INFORME TÉCNICO DE INSPECCIÓN
DRCC-IIo-217-2021

Proyecto:	RESIDENCIAL SANTA ELENA II ETAPA
Promotor:	WEI WEN HUANG CHIA
Categoría:	II
Consultores ambientales:	Zuleika Ibáñez Eduardo Rivera
Localización del proyecto:	Corregimiento de El Chirú, Comunidad de Buen Retiro, Distrito de Antón, Provincia de Coclé.
Fecha de inspección:	29 de Octubre de 2021
Fecha de informe:	29 de Octubre de 2021
Participantes:	Claudio Bernal - MiAMBIENTE- Coclé. José Quirós - MiAMBIENTE- Coclé. José Chen - MiAMBIENTE- Coclé. Osyuldo Márquez - MiAMBIENTE- Coclé. Alexis Vásquez - MiAMBIENTE- Coclé. Laura Navarro – MIVIOT Coclé Rodrigo Gálvez – MINSA Coclé Kilmara Bejarano - MINSA Coclé Estefany Camargo - MINSA Coclé Nadhyuska Bolívar - Municipio de Antón Wei Wen Huang Chia- Promotor del Proyecto Jorge Huang - Promotor del Proyecto

OBSERVACIONES A ESTUDIO DE IMPACTO AMBIENTAL
ESEA, "RESIDENCIAL SANTA ELENA II ETAPA" Promotor Royal China, S.A.
CATEGORÍA II
DEIA-II-F-098-2021

BOSQUES DE GALERIA POR PROTEGER POR LEY

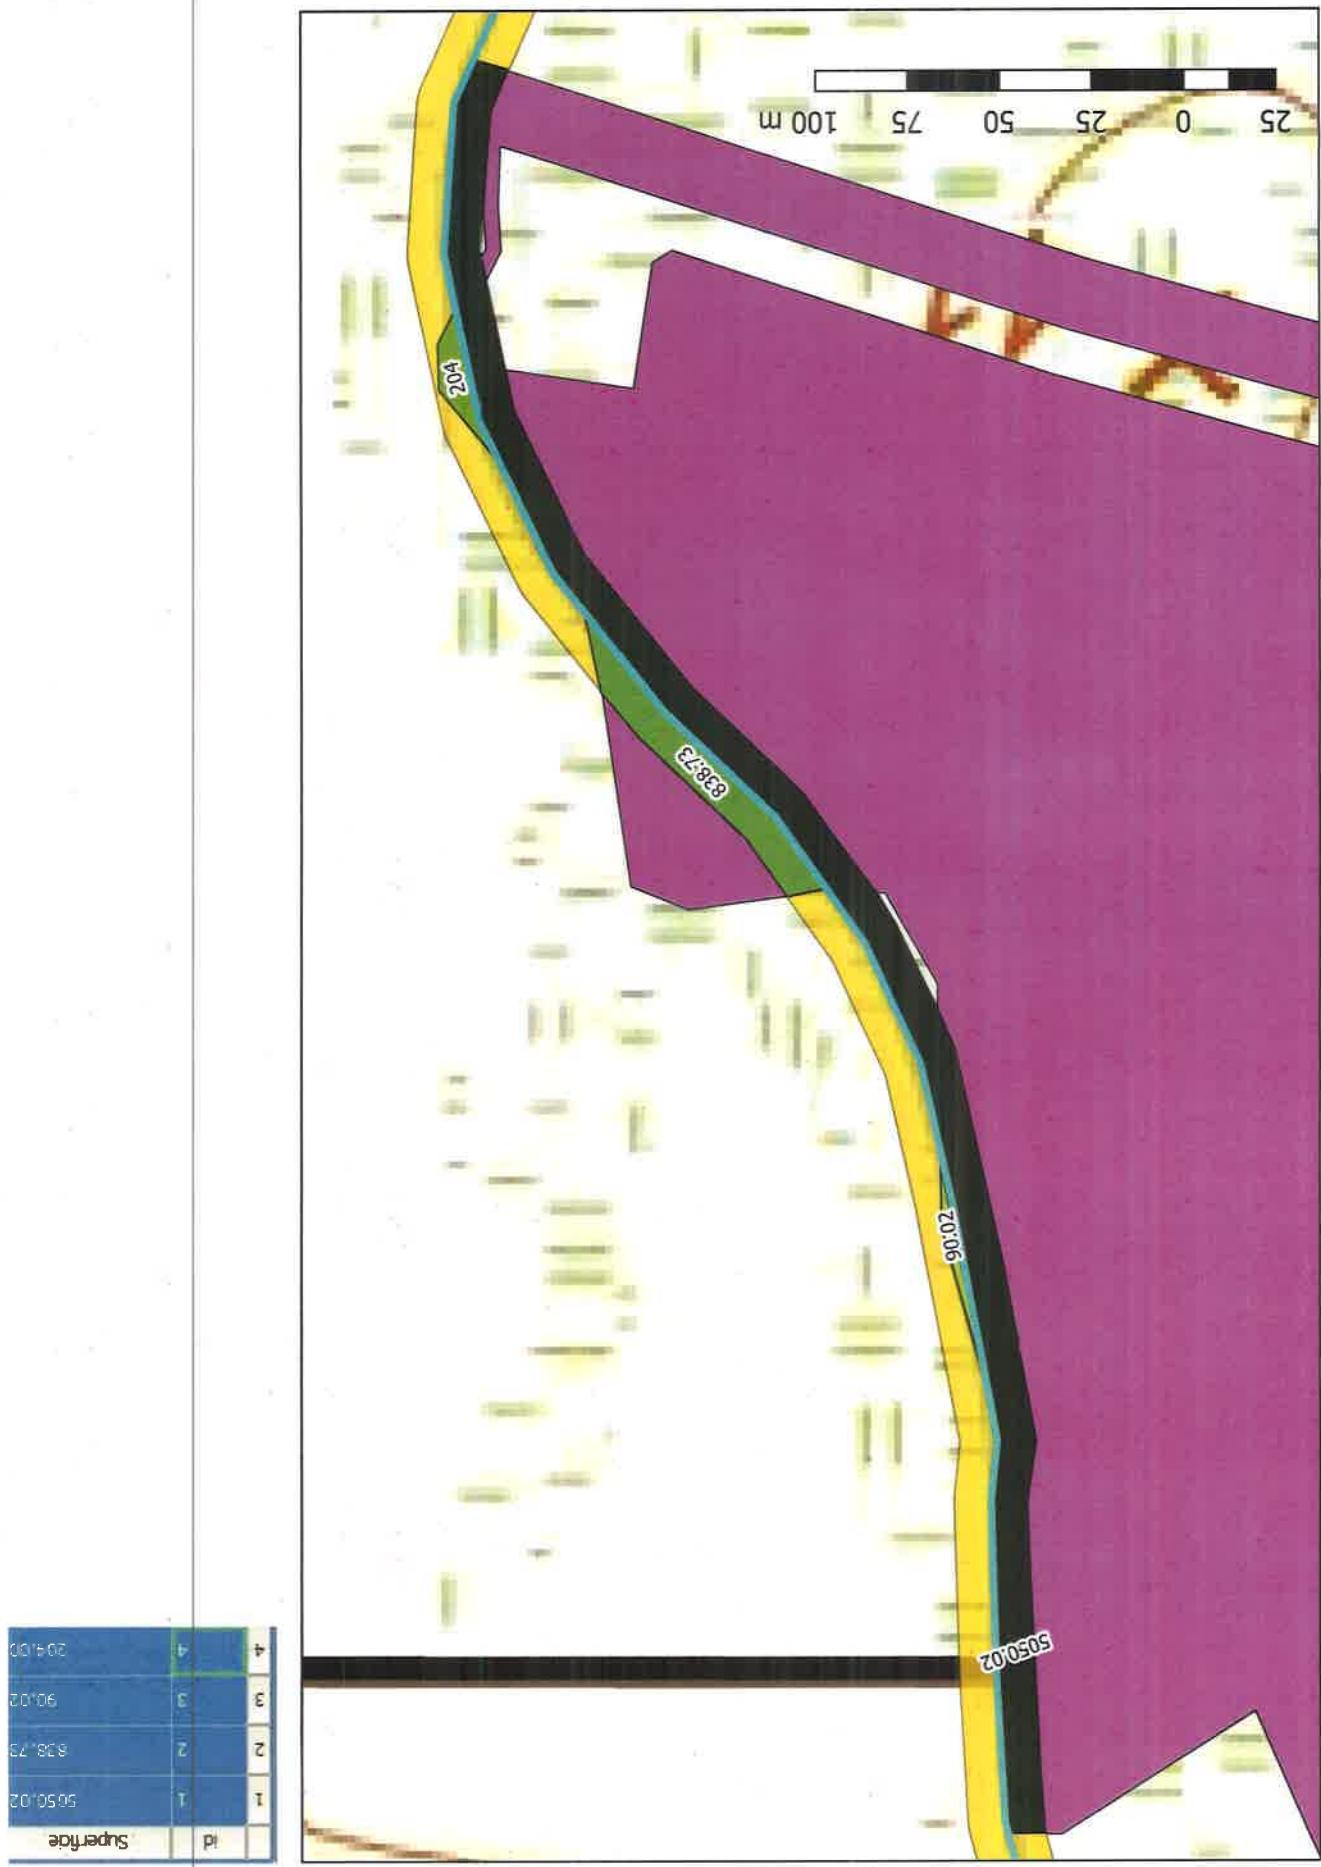
58-59	7.1. Característica de la flora /	De igual manera, hay una quebrada (Ciénega Larga) que recorre perimetralmente la sección este de la colindancia, la misma presenta un bosque de galería con árboles y arbustos característicos de este tipo de habitat	Cumplir con la protección del bosque de galería: Ley 1 del 3 de febrero de 1994, por la cual se crea La Ley Forestal de la República de Panamá. Artículo #23: Queda prohibido el aprovechamiento forestal; el dañar o destruir árboles o arbustos en las zonas circundantes al nacimiento de cualquier cauce natural de agua, así como en las áreas adyacentes a lagos, lagunas, ríos y quebradas. Esta prohibición afectará una franja de bosques de la siguiente manera: 2. En los ríos y quebradas, se tomará en consideración el ancho del cauce y se dejará a ambos lados una franja de bosque igual o mayor al ancho del cauce que en ningún caso será menor de diez (10) metros;

Al suroeste del polígono, se identifica una naciente de una quebrada sin nombre, de orden #1 que es tributario a la quebrada Ciénega Larga, la cual según Artículo #23 de la Ley 1 del 3 de febrero de 1994, por la cual se crea La Ley Forestal de la República de Panamá. Declara: Queda prohibido el aprovechamiento forestal; el dañar o destruir árboles o arbustos en las zonas circundantes al nacimiento

de cualquier cauce natural de agua, así como en las áreas adyacentes a lagos, lagunas, ríos y quebradas. Esta prohibición afectará una franja de bosques de la siguiente manera:

1. Las áreas que bordean los ojos de agua que nacen en los cerros en un radio de doscientos (200) metros, y de cien (100) metros si nacen en terrenos planos;
 - Dicha zona de protección de 100m de radio de protección a partir de la naciente, quedan 5,122.31 m² dentro del polígono del proyecto, lo que se deberá mantener sin alteración de la vegetación existente.
- Dadas las condiciones se sugiere la reforestación de esta zona 5,122.31 m² con coordenadas detalladas en los mapas anexos.

***Para lo anterior, ver los mapas adjuntos.
